改善箇所説明図

基準不適合発生箇所

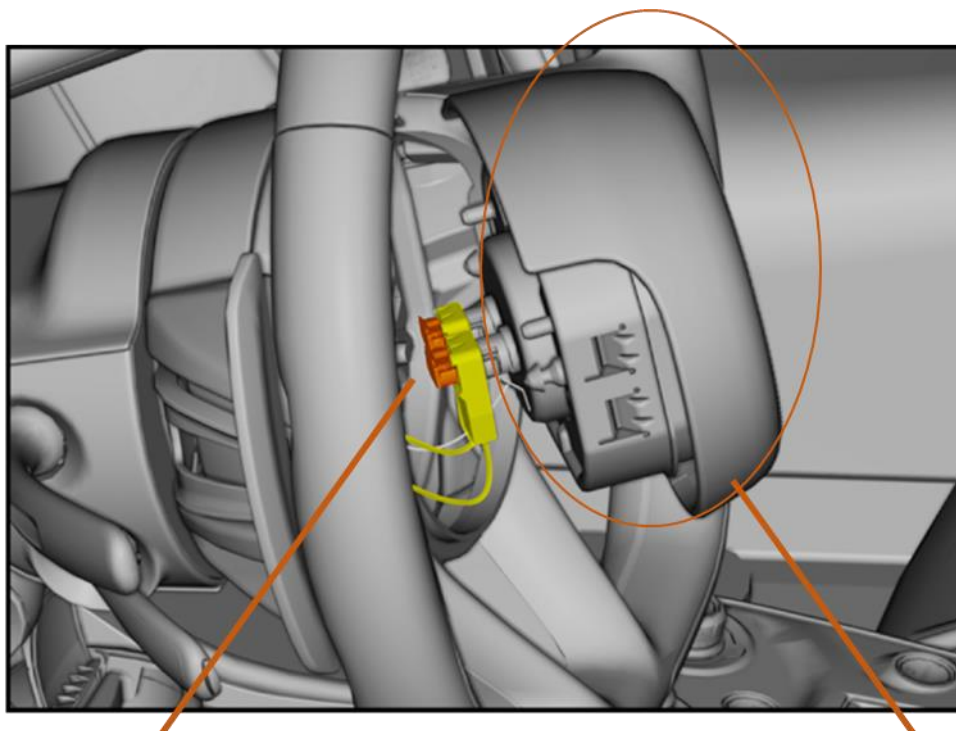
運転席エアバッグコネクターのセカンドロックタブの製造時の取付が不適切なため、正しくロックしていない状態で取り付けられたものがある。そのため、エアバッグコネクターの接続が不完全なことで、最悪の場合、衝突時にエアバッグが展開しないおそれがある。

全車両、診断機を用いて運転席エアバッグの抵抗値を確認し、規定範囲外の場合、物理的にコネクターの状態を確認した上、結合作業を実施する。実施後、再度診断機を用い抵抗値の確認を行う。

識別：改善実施済車は、運転者席側ドア開口部のドアロックストライカー付近に、外-3372 のステッカーを貼付する。
